Dodatek č. 1

Smluvní strany tímto prohlašují, že dne 14. 9. 2020 uzavřely smlouvu o dílo, jejímž předmětem je provedení stavebních prací na veřejné zakázce s názvem: „**III/12550 a II/335 Červené Pečky - Zbraslavice**“ (dále jen „**Smlouva o dílo**“). Na základě dohody smluvních stran a ve vazbě na čl. XIV. odst. 14.14 Smlouvy o dílo, uzavírají smluvní strany tento dodatek č. 1 ke Smlouvě o dílo (dále jen „**Dodatek č. 1**“).

Změnový list

Název a evidenční číslo Stavby: III/12550 a II/335 Červené Pečky - Zbraslavice	Číslo SO/PS / / číslo Změny SO/PS: 101/1	Číslo ZBV: 1.3
Název stavebního objektu/provozního souboru (SO/PS): SO 101 - Silnice III/12550 a II/335 - Průtahy obcí

GEODETA Ing. Břetislav Petr Tel. 777896443	Zaměst. Zdeněk Kroužek Výkres: Petr Bělek	Stavba: S-473K Výhled: Bp Měřítko: 1:5000 Datum: 15.9.2021
Investor: EUROPA CS s.r.o. Adresa: Červená Polje – Zbraslavice, zemědělský areál	Číslo: 300/2021	
Obsah: zeměměřičská práce

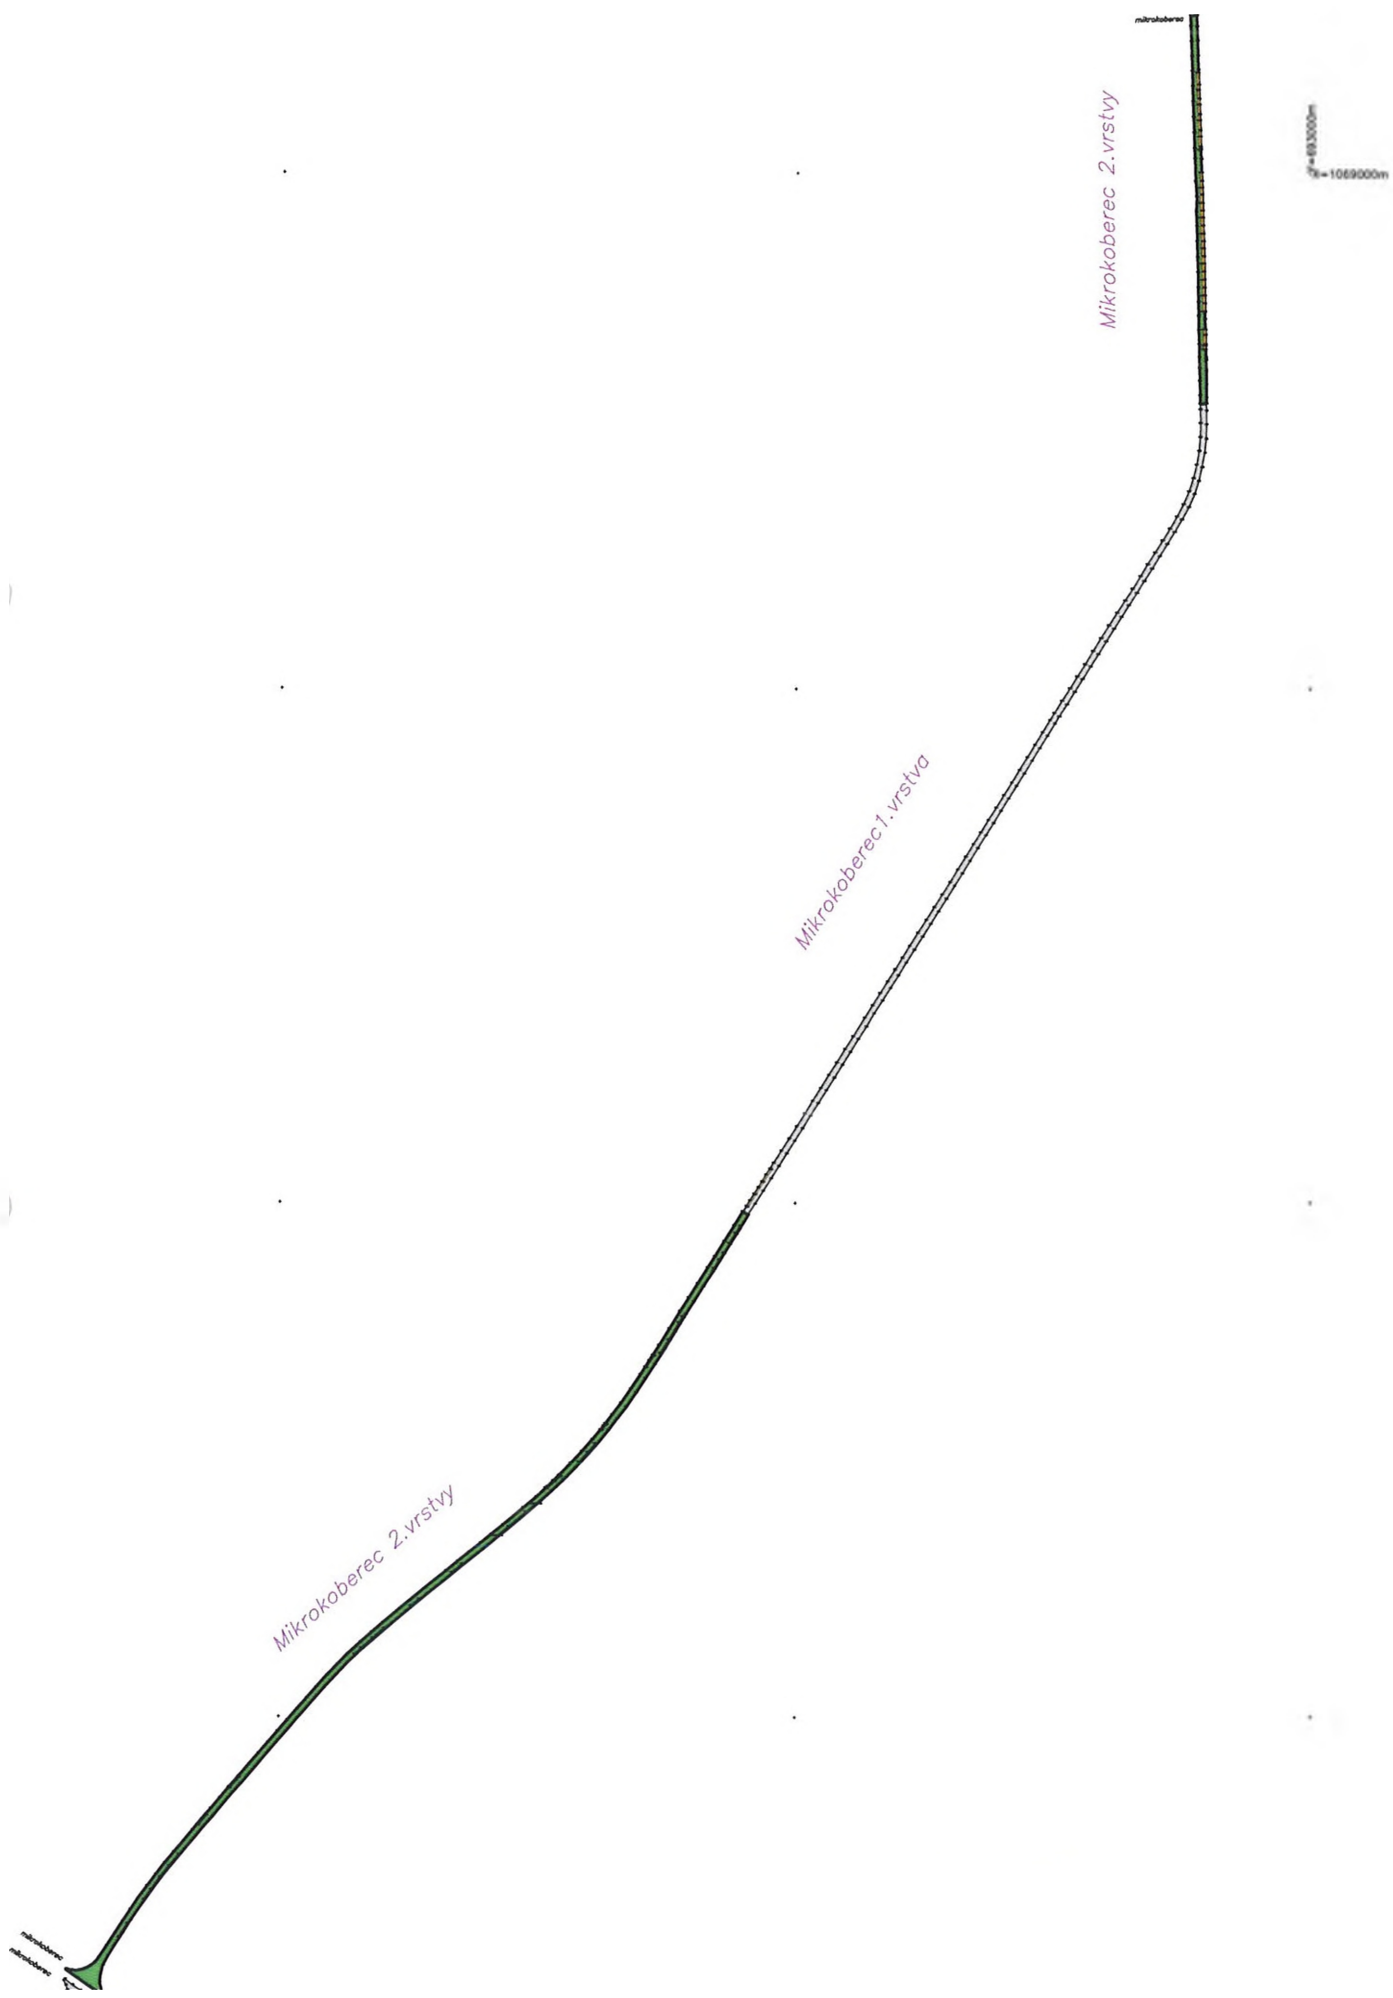
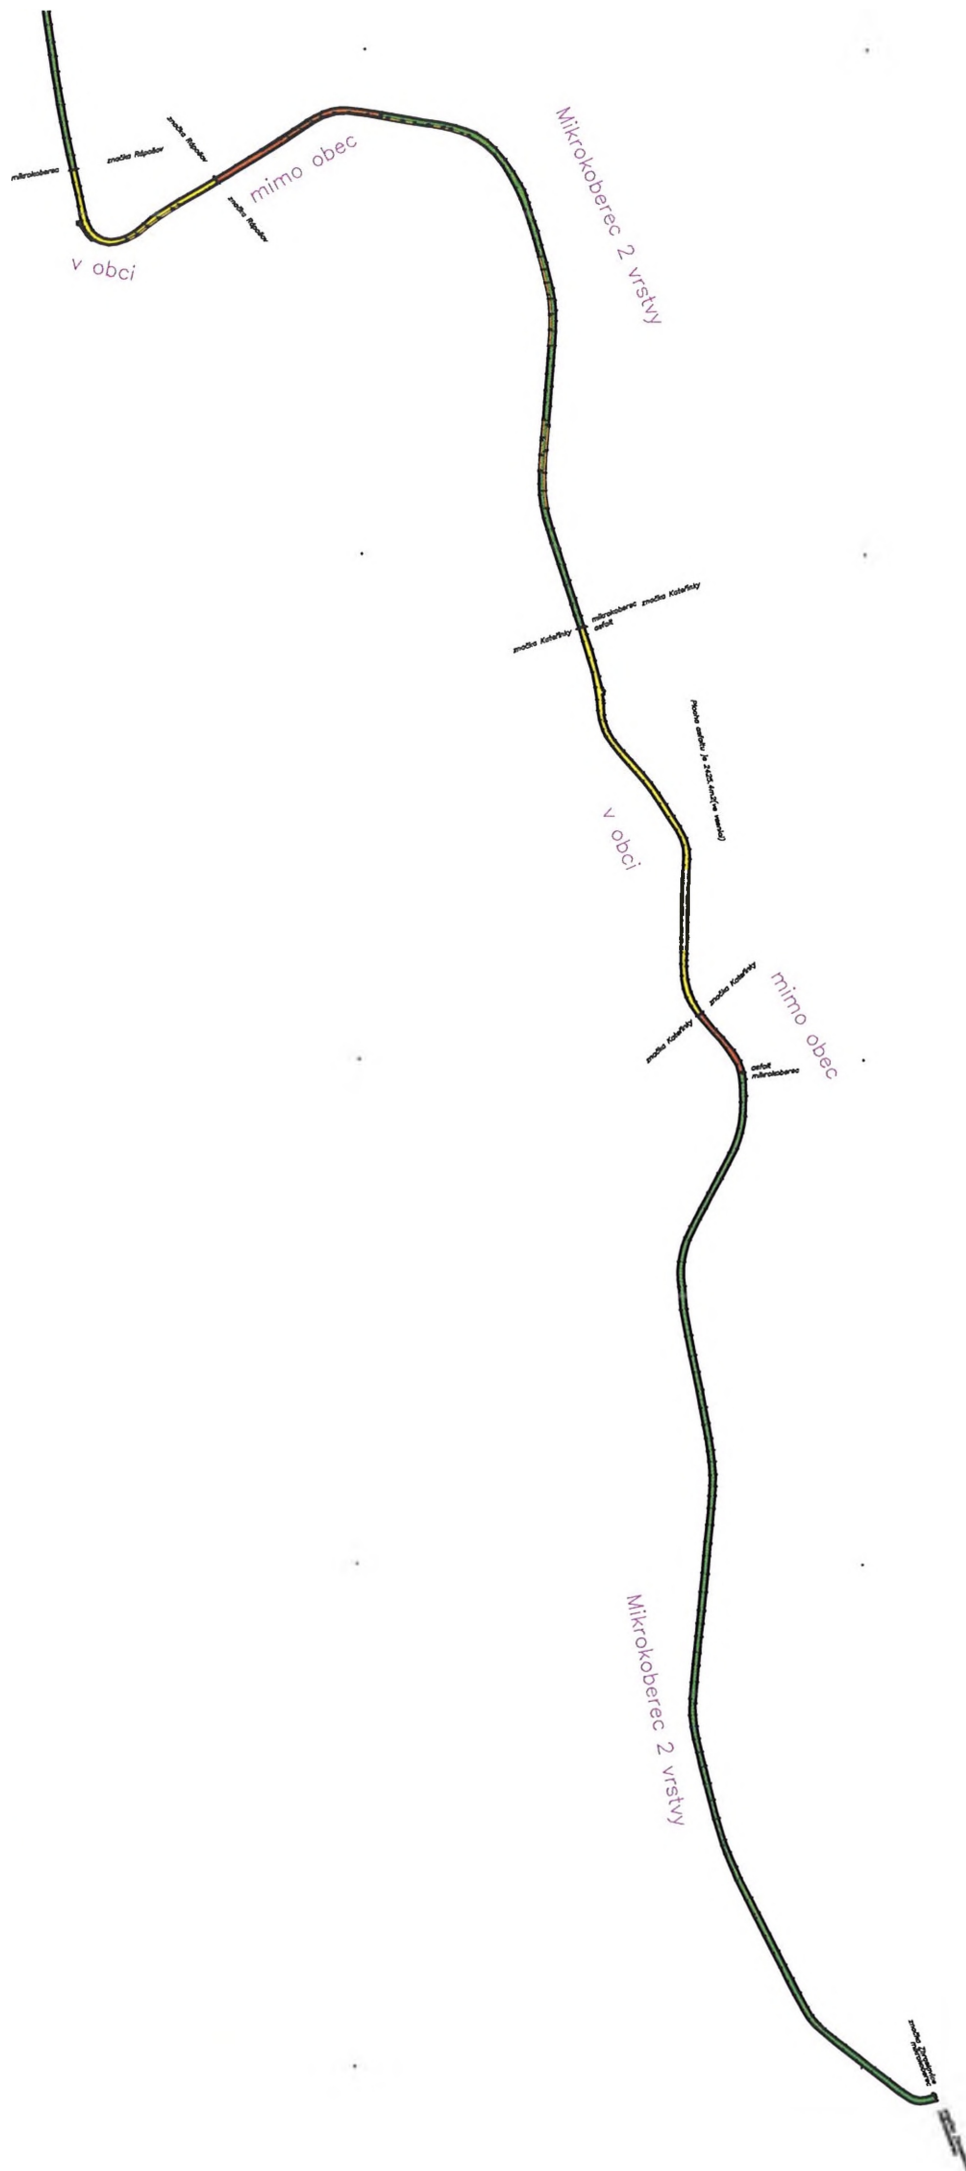
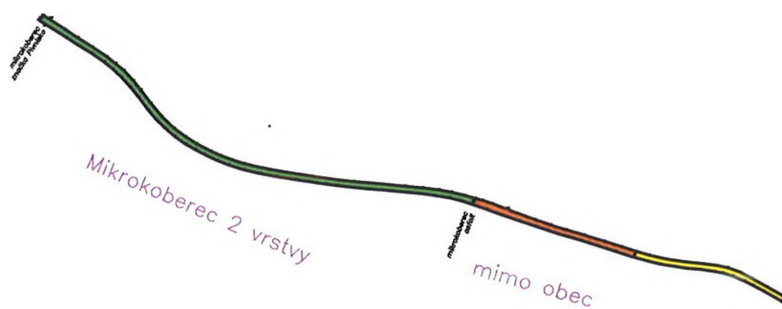
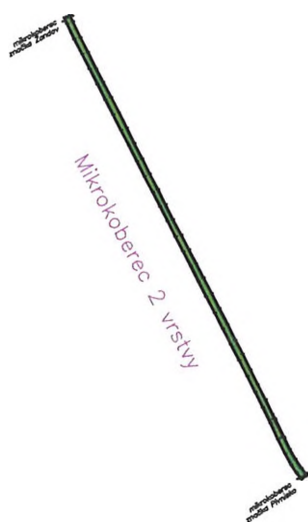
V celém úseku průtahu obcí byl zvýšen objem vyrovnávek z asfaltové směsi (viz vážní lístky doklad č.13). Jedná se o průměrné zvýšení vyrovnávky do 10 mm. Zároveň byla v obci Bojiště z důvodu budoucího zřízení kanalizačního řadu vynechána obrusná vrstva z ACO 11 a byla nahrazena jednovrstvým mikrokobercem, z důvodu ekonomičtější opravy povrchu před navazujícími pracemi jiného investora (viz geodetické zaměření č.11).

plocha převzata z geodetického zaměření, viz doklad č. 11 - obec Bojiště

Plocha mikrokoberec 1. vrstva je 2195,5m²

Plocha mikrokoberec 2. vrstva je 29524,3m²

Plocha mikrokoberec 3. vrstva je 18153,4m²

Plocha asfaltu v obci je 6258,3 m²
